Nr.: 0309/38/01-D

Betrifft:	Ölrücklaufventil und weitere Empfehlungen
Modell:	950 Adventure / 950 Adventure S Modelljahr 2003
Länder:	Alle

Bild 1

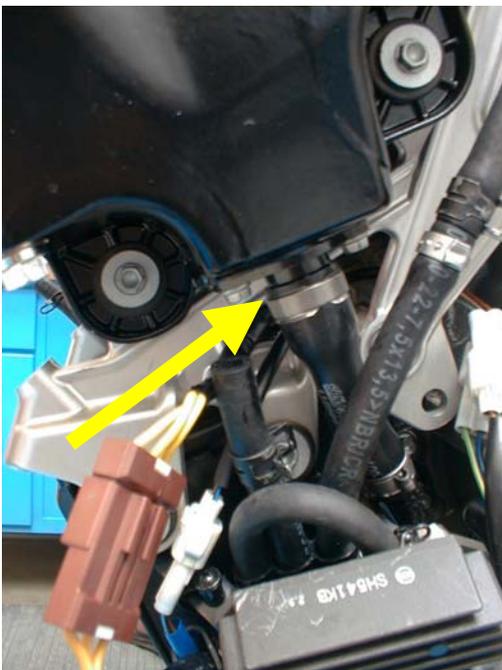
Diverse Schadensmeldungen hinsichtlich Riss im Ölschlauch "A", Teil Nr. 600 38 034 000 nehmen wir zum Anlass, Sie anzuweisen, an allen Motorrädern, an denen der Reparaturkit **600 38 060 160** noch nicht verbaut worden ist, diesen im Zuge des **nächsten planmäßigen Service** einzubauen.

An diesen Reparaturkits wurden sowohl der Anschlussbereich des Formschlauches am Rücklaufventil, als auch der Formschlauch selbst verbessert. Siehe **Bild 1**

Bild 2

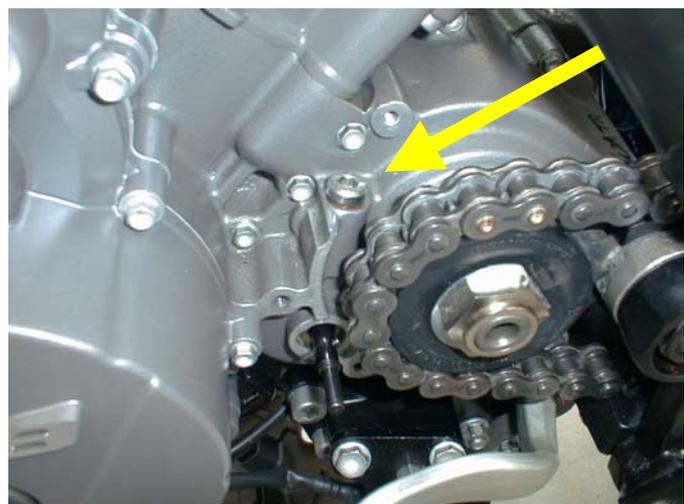
Zur Verbesserung der Kupplungsfunktion und um unnötigen Abrieb an der Kupplungsdruckstange zu vermeiden, ist im Zuge des **nächsten planmäßigen Service**, an Stelle der Verschlusschraube 600 38 027 000, die Reduzierdüse **600.38.029.000** einzubauen. Siehe **Bild 2**

Bild 4

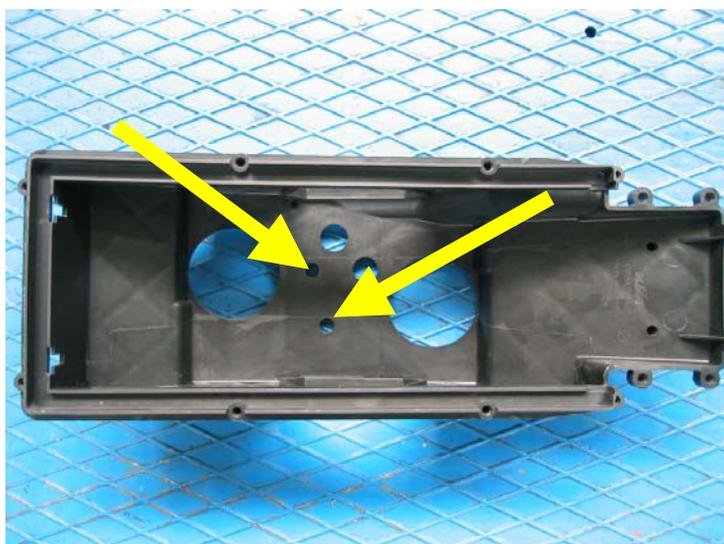
2. Zur Montage der neuen Schläuche in der Airbox, müssen die Gummitüllen der Durchführungen entfernt und die beiden vorhandenen Bohrungen (rote Pfeile) auf 12mm aufgebohrt werden. Anschließend die Airbox gründlich reinigen. Siehe **Bild 4**

Bild 5

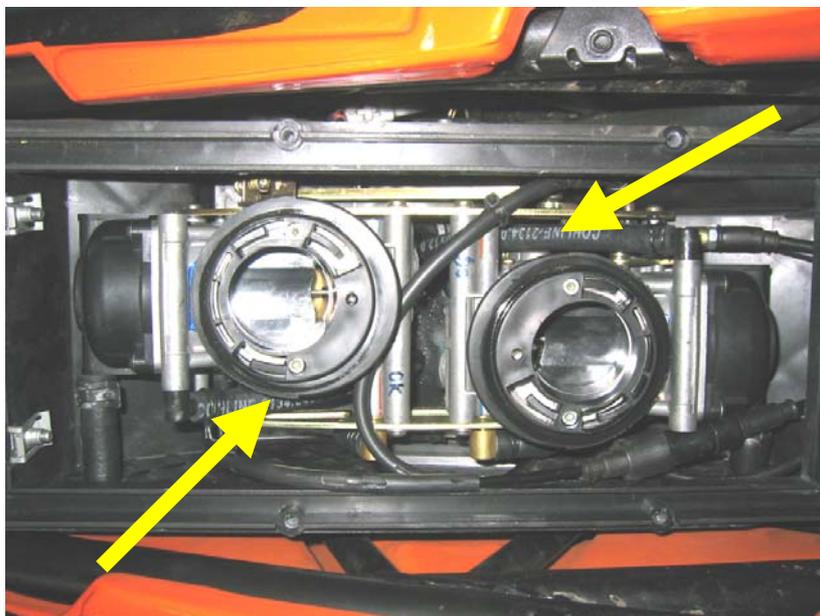
3. Bei der Montage des Vergasers sind die beiden neuen Entlüftungsschläuche durch die aufgebohrten Bohrungen ohne Kabeltüllen zu führen.
Auf knickfreie Verlegung der Entlüftungsschläuche und der Kraftstoffleitung ist zu achten.
Siehe **Bild 5**
